Záznam ze závěrečné profesní porady ke zpracovávání dokumentaci

„Rozšíření CDP Přerov – nová budova“

v úrovni dokumentace pro stavební povolení a provedení stavby (DSP+PDPS)

– technologická část,

Varianta 2 – tabulkový přehled tratí, sálů a personálního obsazení

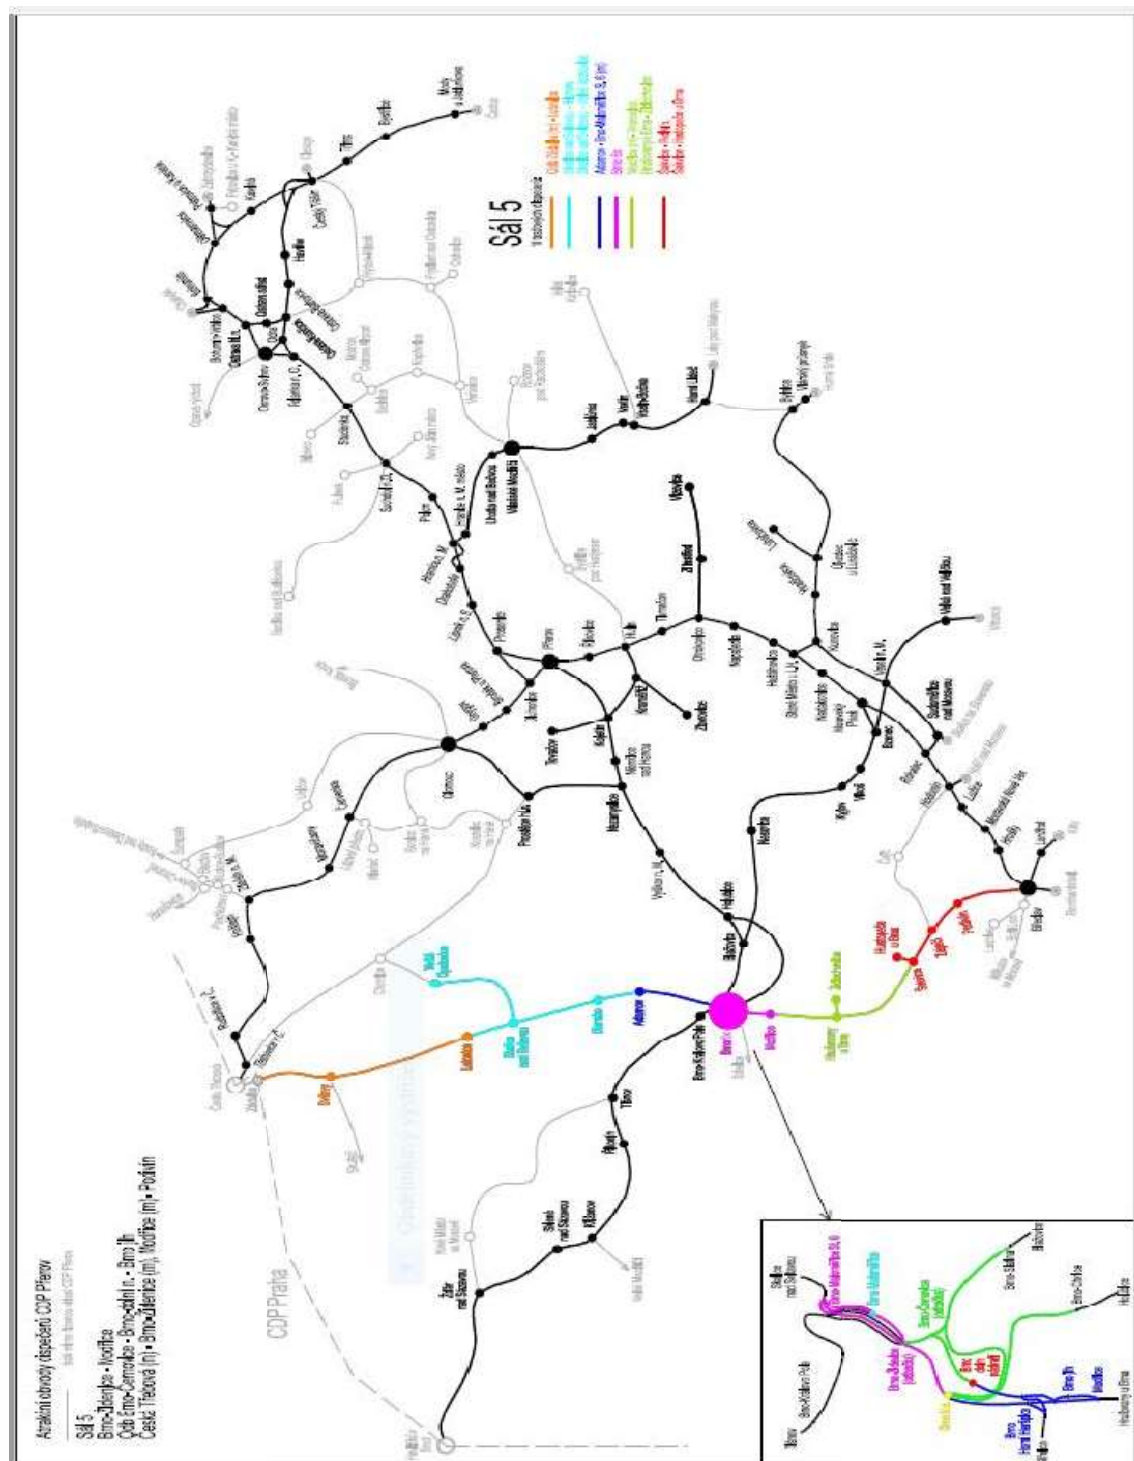
Připomínky CDP Přerov 11.05.2023.

CDP Přerov navrhuje dílčí úpravy obvodů traťových dispečerů, které na poradě předložil dopravní technolog:

Sál 1 Dětmárovice (m) – Mosty u Jablunkova st. hr., odb. Odra (m) – Český Těšín (m), Hranice na M. (m) – Horní Lideč st. hr. – proti návrhu dopravního technologa nedošlo k úpravám

Sál 2 Hranice na M. (m) – Petrovice u Karviné st. hr. – s ohledem na sjezdy VRT došlo k přidání 1 TD na uzel Ostrava (5) a počet TD v Bohumíně byl upraven na současný stav (3 + záložní dispečer)

Sál 3 Přerov (m) – Břeclav – Lanžhot st.hr., Otrokovice (m) – Vizovice, Hulín (m) – Kojetín (m), Kroměříž – Zborovice, Veselí nad Moravou (m) – Vlárský průmysk, Luhačovice – Újezdec u Luhačovic došlo k přidání 1 TD v okolí Břeclavi a úpravě obvodů tří dalších TD

Sál 4 Česká Třebová (m) - Přerov (m) – Hranice na Moravě, Olomouc (m) – Nezamyslice (m) došlo k redukci o dva TD (Přerov a Olomouc) a s tím souvisejícími úpravami obvodů dalších 3 TD

Sál 5 Brno-Slatina – Přerov (m), Kojetín – Tovačov, Chrlice – Holubice (m), Blažovice (m) - Veselí nad Moravou, Veselí nad Moravou – Vrbovce, Veselí nad Moravou (m) – Rohatec (m), Brno (m) - Havlíčkův Brod došlo k doplnění chybějícího traťového úseku Chrlice – Holubice (m) a tím i jednoho TD a k přemístění sálu ze zdvojeného do velkého (prohození se sálem 6)

Sál 6 Česká Třebová (m) – Brno-Židenice (m), Brno-Židenice – Modřice, Modřice (m) – Podivín, Židlochovice – Hrušovany u Brna, Hustopeče u Brna – Šakvice došlo k posílení o jednoho TD v ŽST Brno hl. n. zejména s ohledem na ne zcela jasnou budoucí podobu ŽUB a zaústění VRT do uzlu Brno, ke změnám obvodů dalších TD nedošlo, prohození místností se sálem 5

Na základě připomínek CDP Přerov z 11.05.2023 provedl dopravní technolog dílčí úpravy atrakčních obvodů dispečerů.

Také byla aktualizována tabulka personálního obsazení dispečerských sálů, kde byly provedeny drobné změny v souvislosti s výše zpracovanou problematikou.

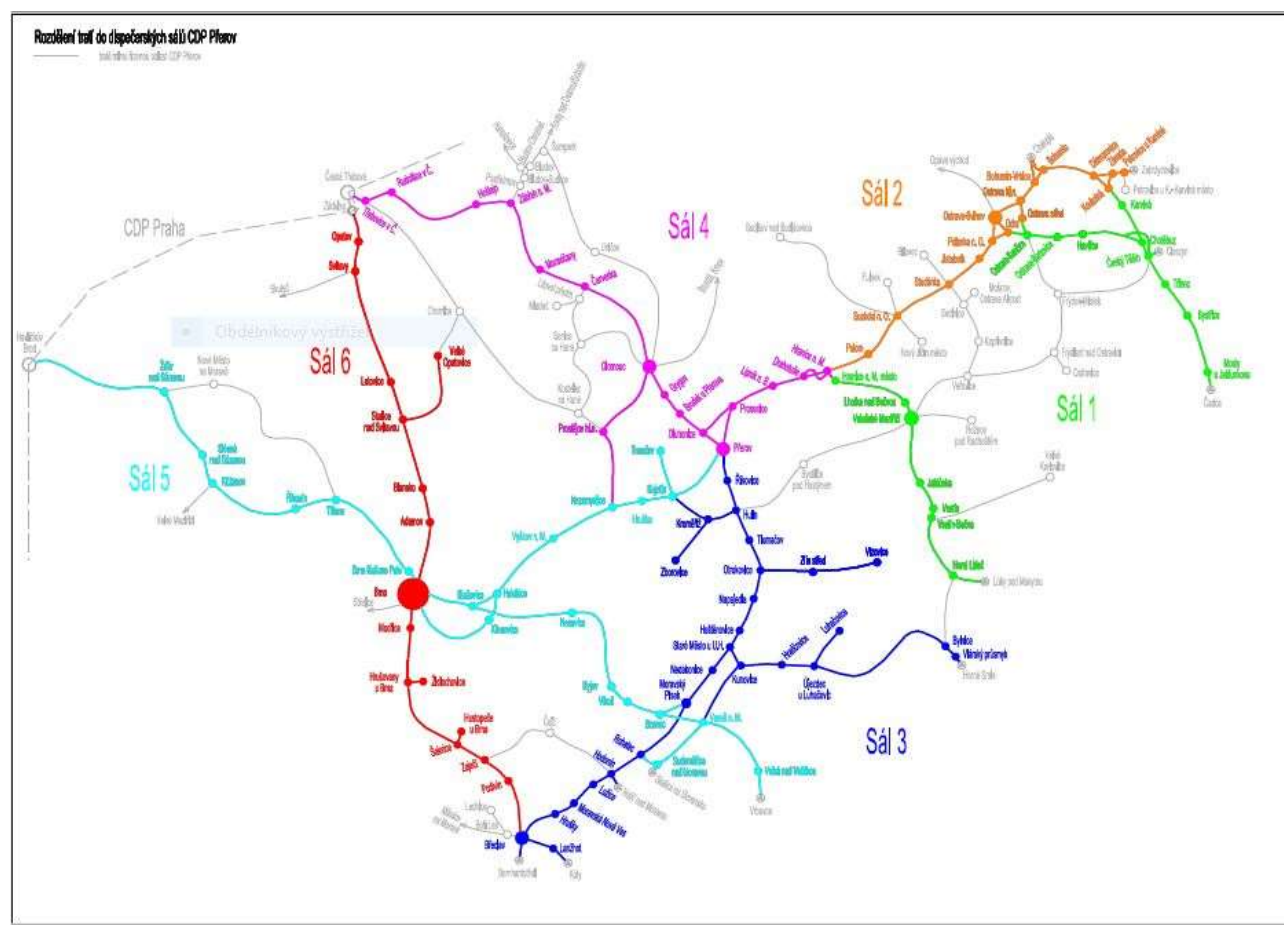
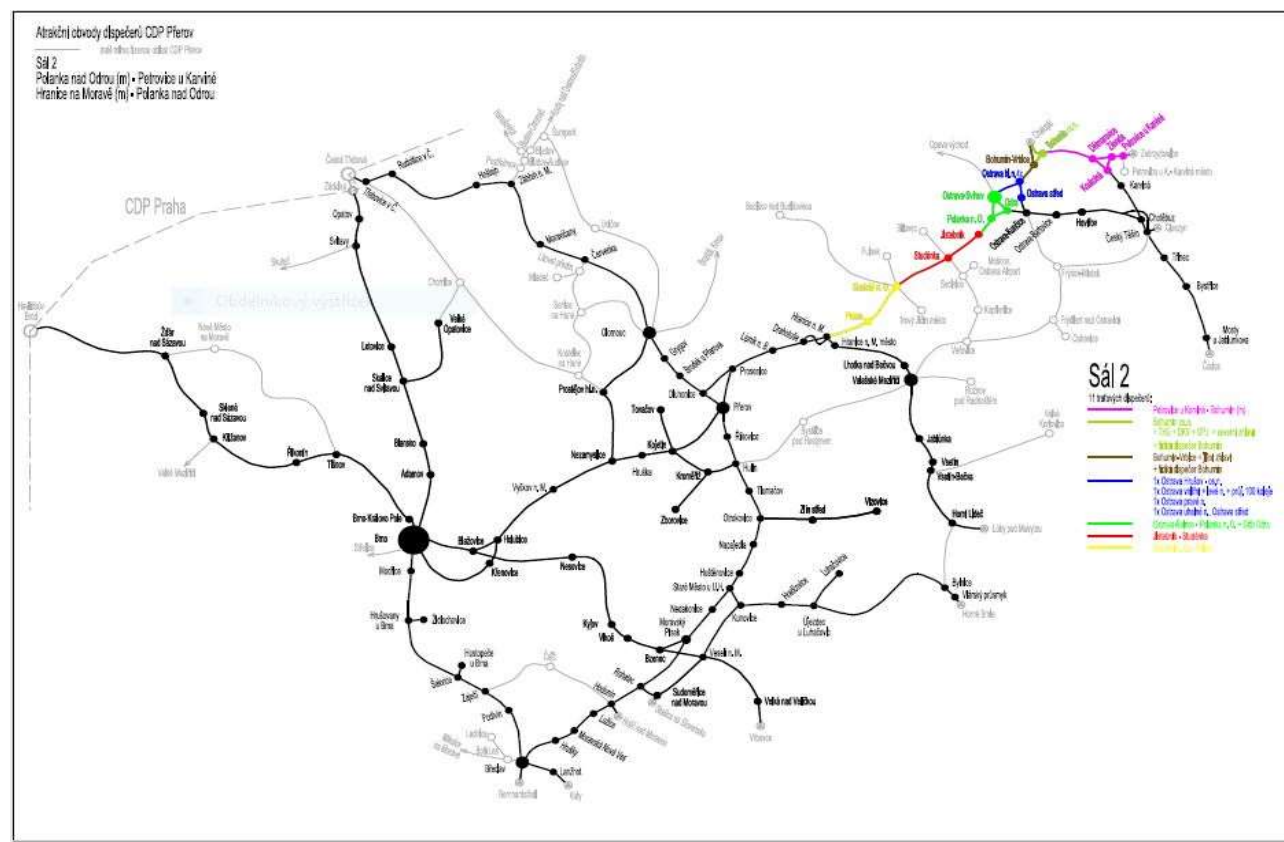
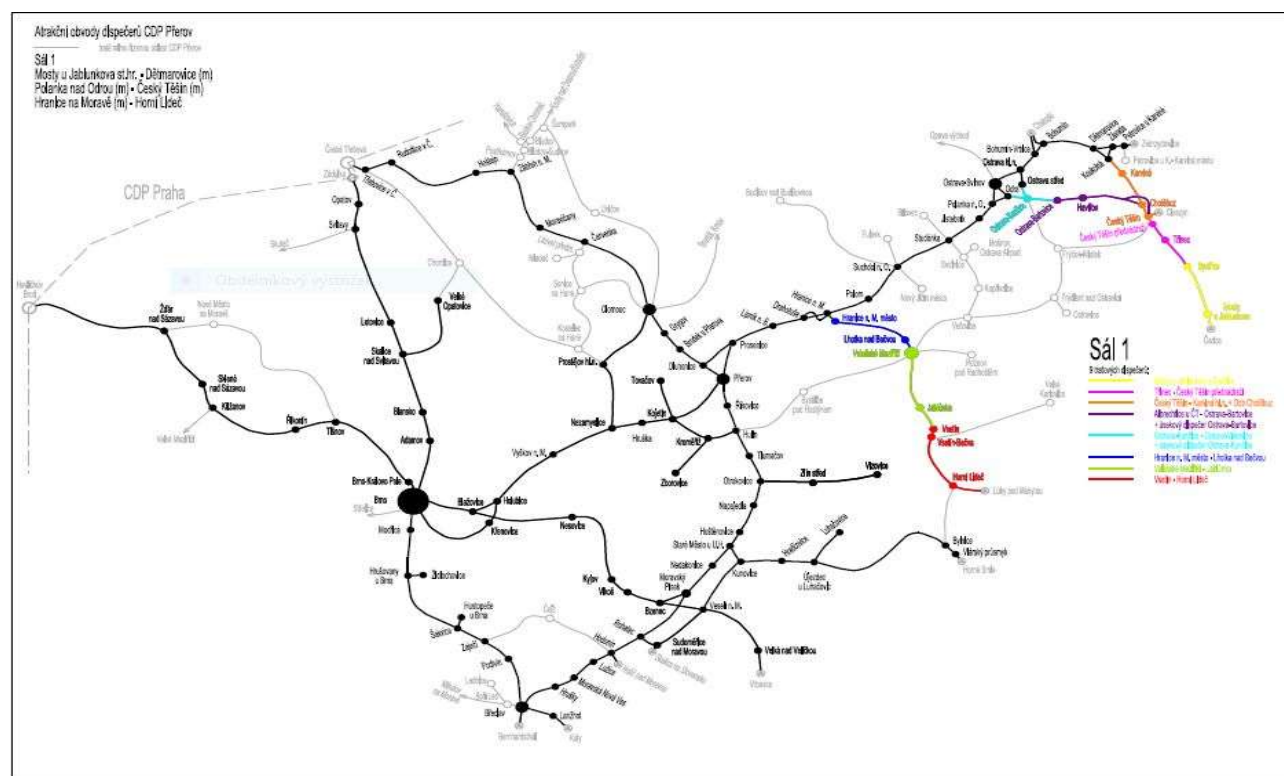
Dále zpracoval rozmístění jednotlivých dispečerů a operátorů ŽDC v dispečerských sálech, které bude ještě nutné prověřit z hlediska VEZO (stavební část v půdorysech bude ještě aktualizována)
